СТУДЕНТСЬКИЙ
АРХІТЕКТУРНИЙ
КОНКУРС

Steel²⁰²² Freedom

Вимоги до оформлення конкурсних проектів

Розріз по стіні М 1:20
Влаштування вентиляційного фасаду

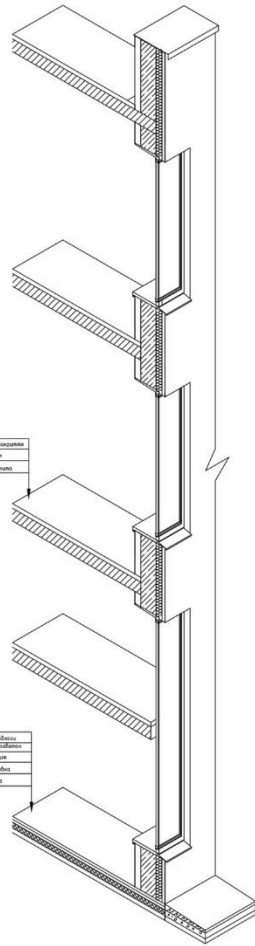
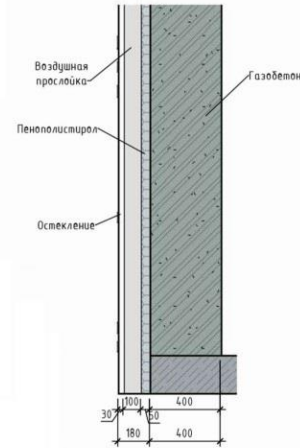
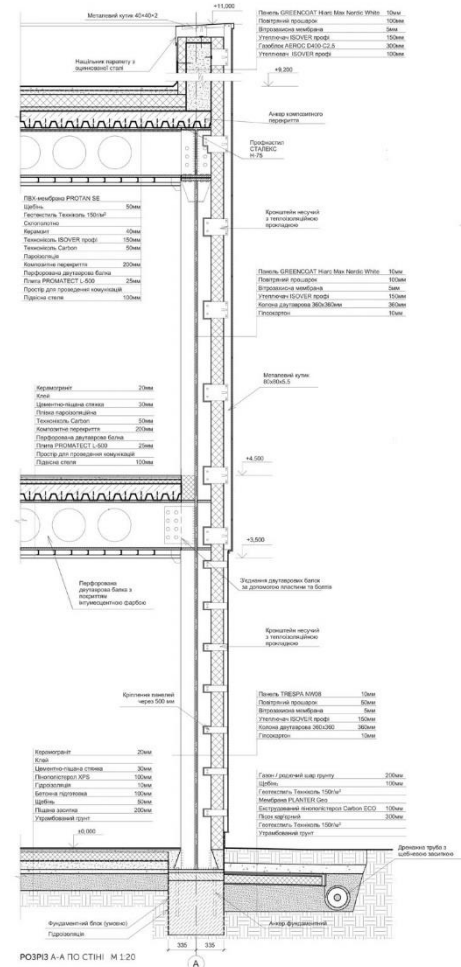
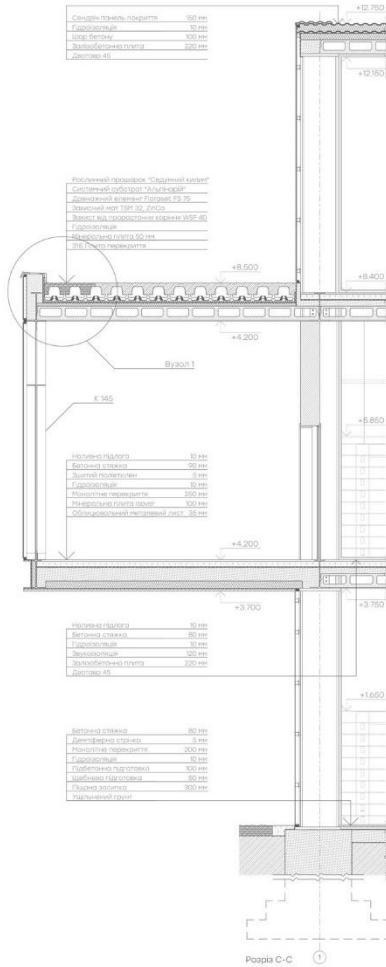
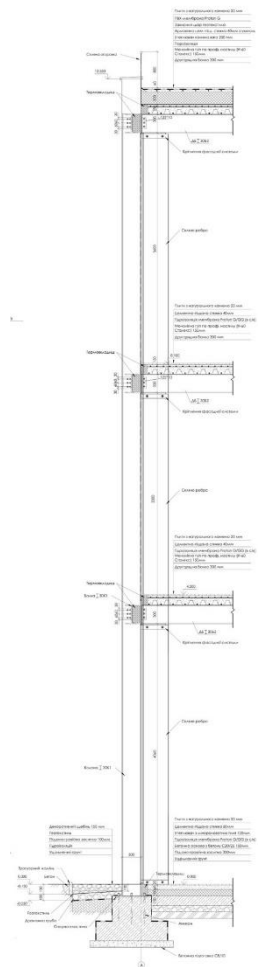
- Розріз по стіні не прив'язаний до будівлі
- Не показано сталеві елементи каркасу
- Відсутні висотні відмітки
- Не достатньо прапорців та виносок
- Вказано некоректний склад перекриття
- Не показаний склад вимощення

Фасад 1-18 М 1:200

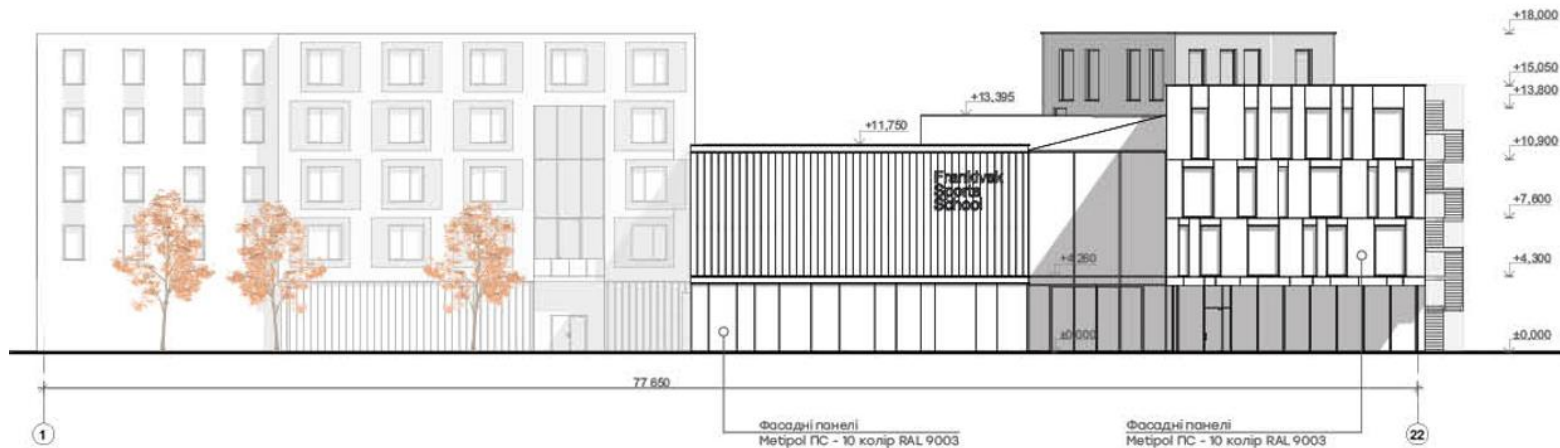
- На фасадах не проставлені крайні вісі
- На фасадах відсутні висотні позначки

РОЗРІЗИ по будівлі

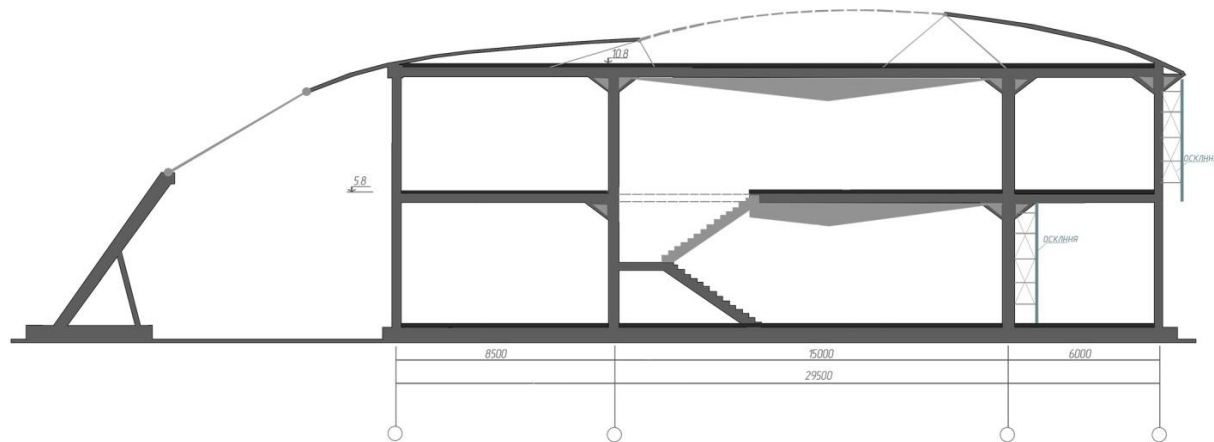
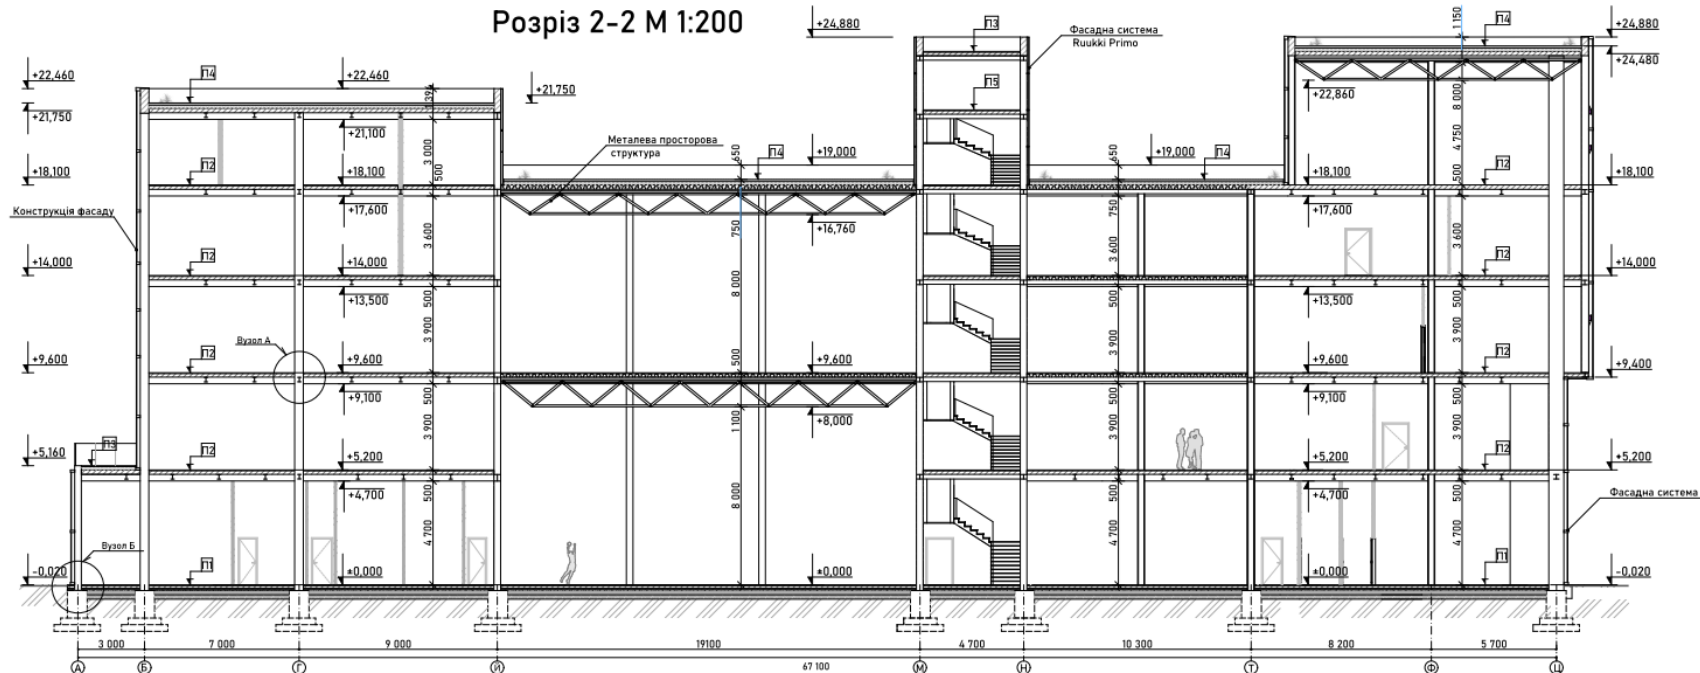
- На розрізах відсутні прапорці по перекриттям та покриттю
- На розрізі відсутні позначки по висоті, немає основного розмірного ланцюжка
- Розріз не позначений на плані

Вузли М 1:5

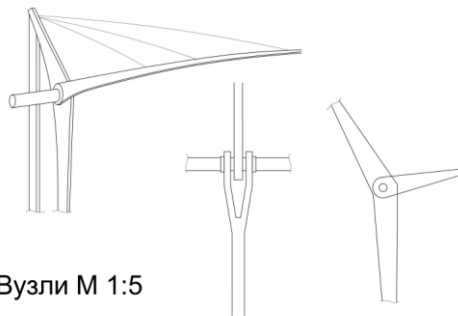
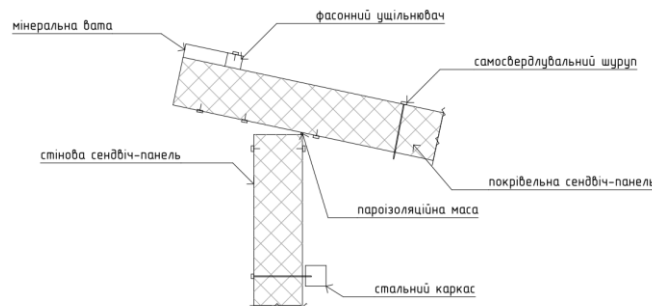
- Вузли неповні (не всі позначки, розміри, вісі, прив'язки, архітектурні елементи, написи...)
- Вузли суперечать концепції проекту (залізобетонні колони)

парапетно-карнизний вузел

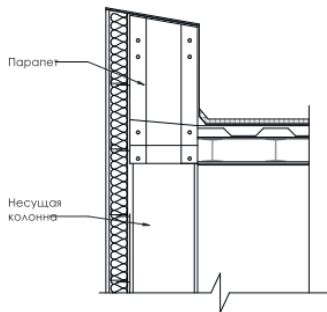
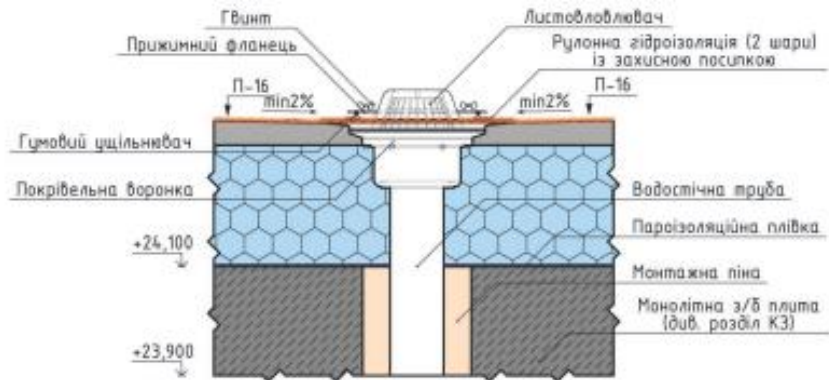
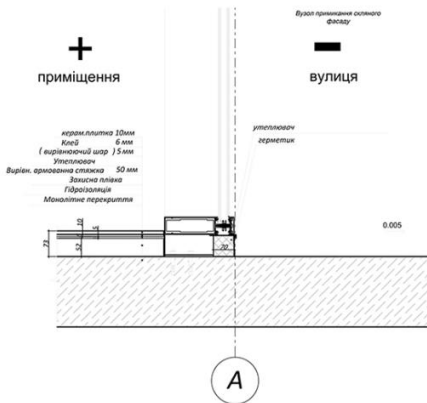
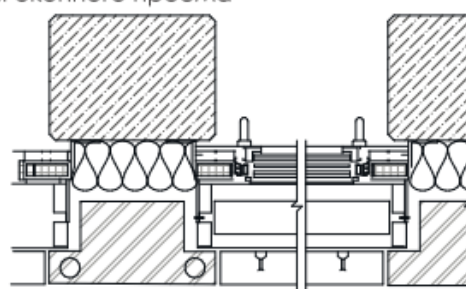
- Вузли неінформативні

КОНСТРУКТИВНА СХЕМА

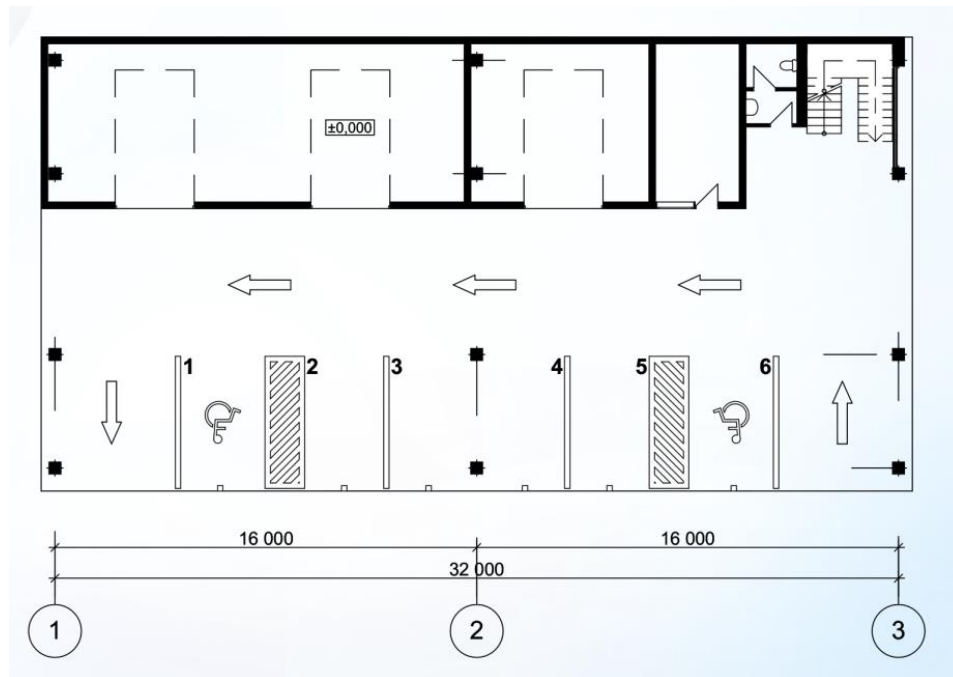
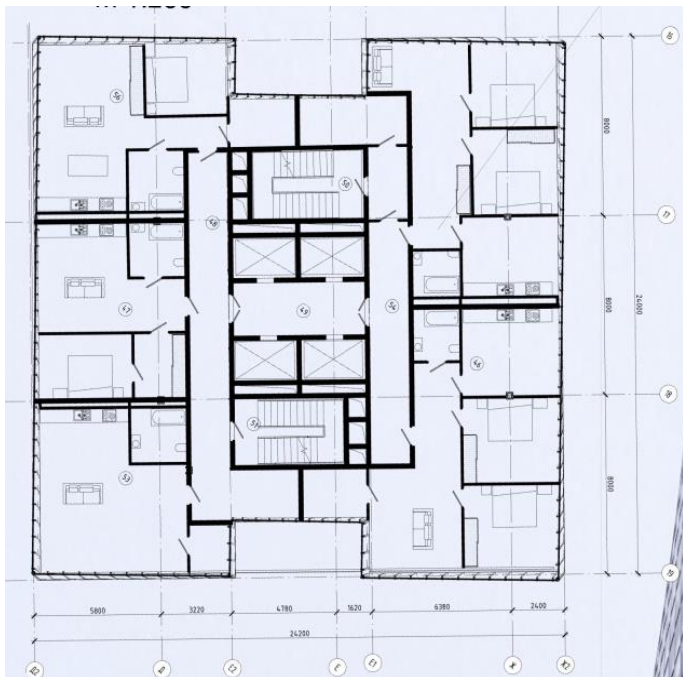
- Не розкрита ідея застосування сталевих конструкцій
- Відсутні колони на планах
- Колони позначені як залізобетонні
